**PREVOST**

**IM16-31**

DATE : OCTOBRE 2016	SECTION : 18 - Carrosserie
SUJET : AMÉLIORATION DU LOQUET SUR PORTES DU COMPARTIMENT À BAGAGES

Figure 2

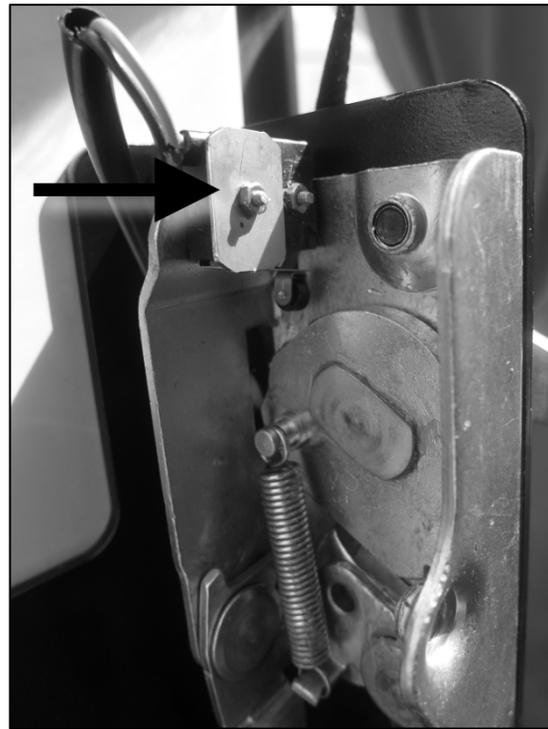
2. Confirmer visuellement que la plaque de protection est bien installée sur le micro interrupteur. (Figure 2)

Si la plaque est présente, fin de la procédure.

Si la plaque n'est pas présente, passer aux étapes suivantes.

Figure 3: Clip de tige

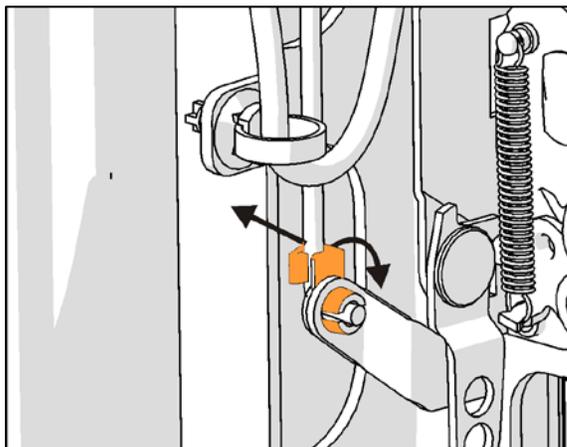
3. Préparation en vue de l'enlèvement. (Figure 3)

**A** Débrancher le connecteur.

**B** Couper les serre-câbles.

**C** Enlever le clip de la tige.

Libérer le clip en le pivotant hors de la tige. (Figure 2)

Puis tirer la tige hors du clip. Enlever le clip du levier de loquet. Jeter.

Figure 4

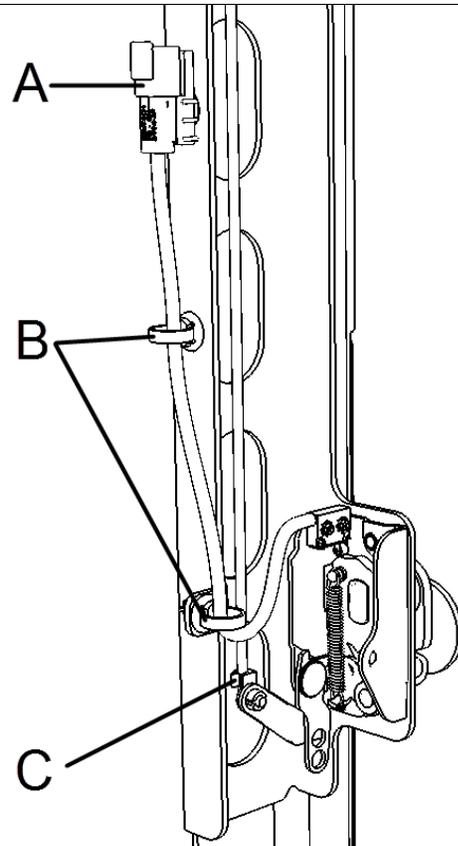
4. Enlever l'ensemble de loquet (deux vis). Garder la quincaillerie pour réutilisation. (Figure 4)
5. Installer le nouveau loquet.  
Serrer les vis à **7 lb-pi**.
6. Brancher le connecteur au faisceau de câblage de la porte. (A, Figure 3)
7. Fixer le câble avec de nouveaux serre-câbles. (B, Figure 3)
8. Installer le nouveau clip 780340 sur le levier de loquet. Glisser la tige dans le clip. Pivoter le clip sur la tige.
9. S'assurer que la porte fonctionne adéquatement.
